Naše zn. 2968/2025-SŽ-SSV-Ú3  
Listů/příloh 14/3

Datum 5. března 2025

Věc: Vysvětlení/ změna/ doplnění zadávací dokumentace č. 4  
„**Modernizace trati Brno-Přerov, 5. stavba Kojetín – Přerov**“

Na výkrese 2.101 vlevo je uvedena část „ŽST Kojetín, VB“.

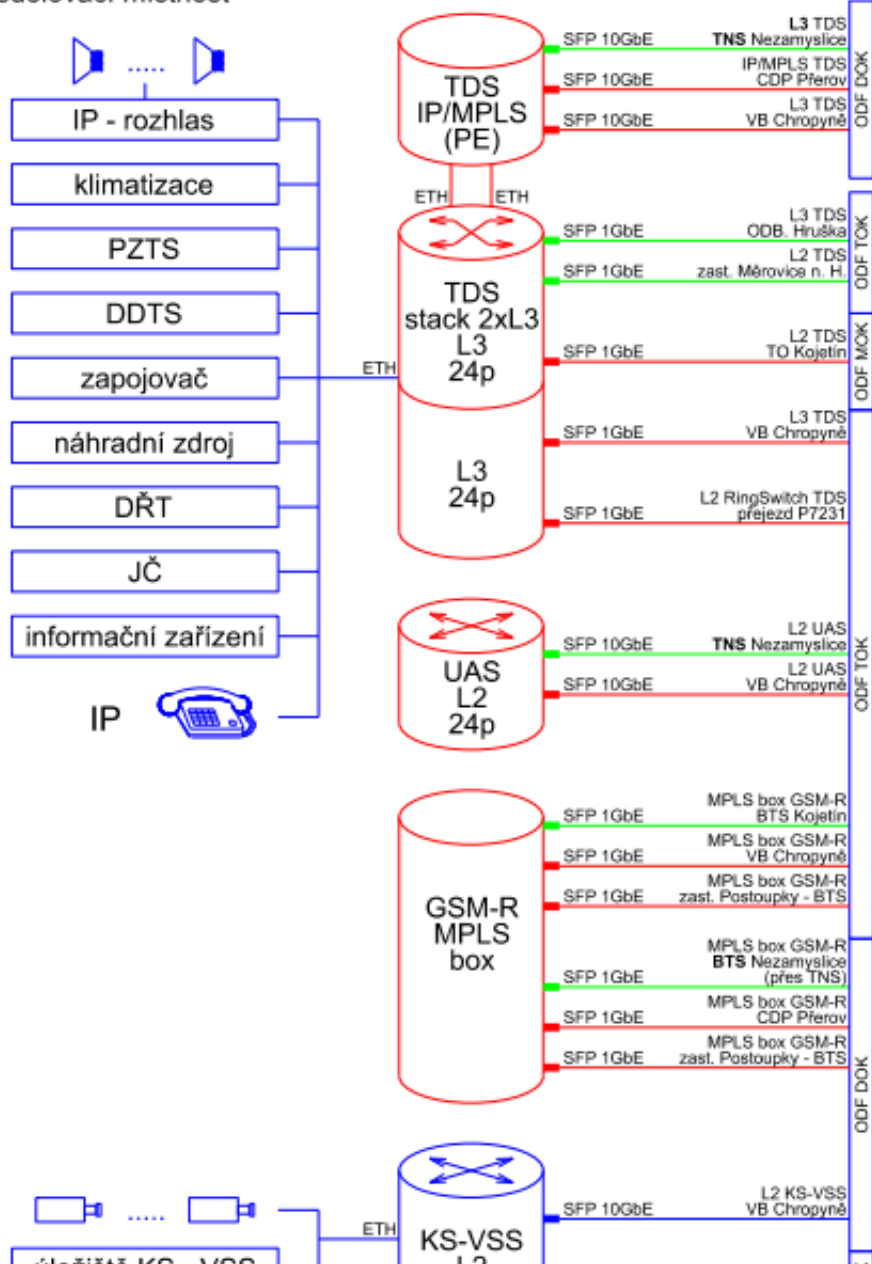
Jak máme chápat i vzhledem k soupisu prací červeně zakreslené prvky na části vpravo (tj. Před dokončením 3.stavba Vyškov – Nezamyslice)? Jsou předmětem dodávky této stavby i tohoto PS? Prvky se i vzhledem k definitivnímu stavu Kojetín VB (vlevo na výkrese) dodávají ještě jednou např. z důvodu provizorních stavů? Odpovídá soupis prací?

*Zařízení se dodává pouze jednou tzn. Jak je uvedeno „vlevo“. Tento výkres pouze upozorňuje na potřebu přepojení okruhů přenosového zařízení po dokončení 3.stavby (změny v přepojovaných okruzích jsou označeny tučně).*
